Dopravní podnik Ostrava a.s.

„Dodávka 24 ks nových jednočlankových elektrobusů a 2 ks nabíjecích stanic“

VYSVĚTLENÍ, ZMĚNA NEBO DOPLNĚNÍ ZADÁVACÍ DOKUMENTACE

Výkres a obrázek k požadavku 3.9.1

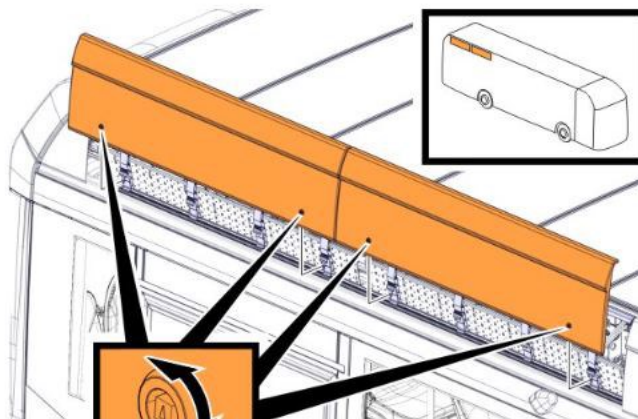
Požadavek 3.9.1: Je možno považovat certifikaci kabeláže dle normy R118.02 jako dostatečnou?

Je možno akceptovat přístup k bateriím odklopením bočních spoilerů se zajištěním?
Viz obr. níže

Bateriové boxy jsou vyměnitelné a zakryté shora. Jejich výměna/ manipulace se provádí na konci životnosti. Toto zakrytí se neodklápí nýbrž odnímá celé. Je možno akceptovat toto řešení?
viz obr. níže

Výkres a obrázek k požadavku 4.5

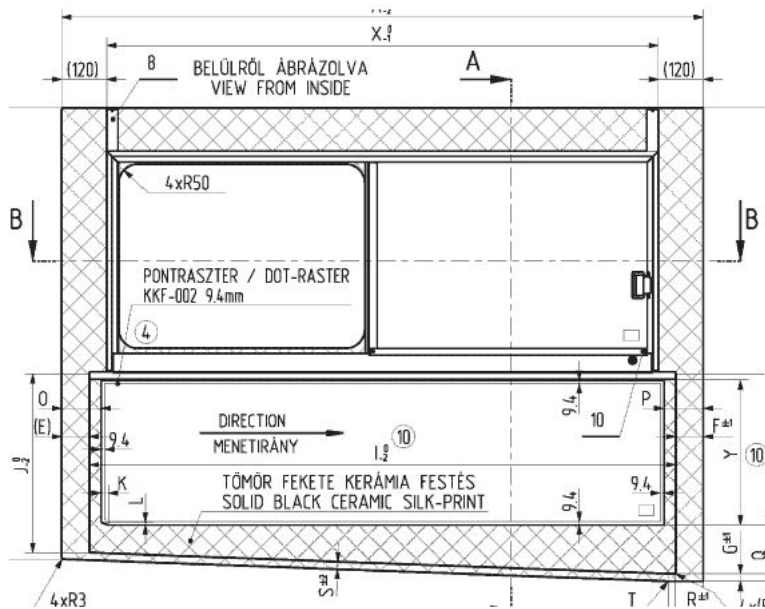
Požadavek 4.5: Je možno akceptovat otevíratelné stranová okna v provedení dle obrázku a výkresu níže?

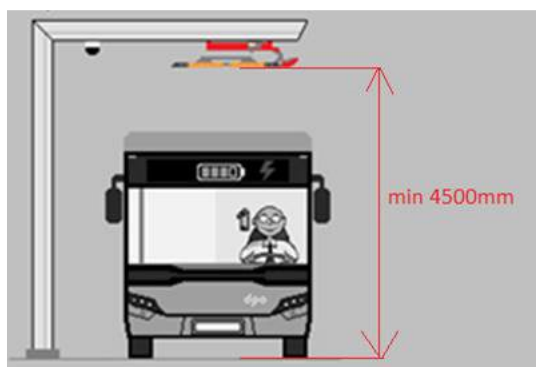
Prosíme o vyjasnění, jaký přesně systém má objednatel na mysli?

Zadavatel ponechává technické řešení sledování tolerance pro přistavování vozidel pod nabíjecí rameno na dodavateli. Toto zařízení musí elektronicky nebo mechanicky navést

přistavované vozidlo pod rameno nabíjecí stanice do tolerancemi stanovené polohy a tímto umožnit zahájení nabíjecího procesu.
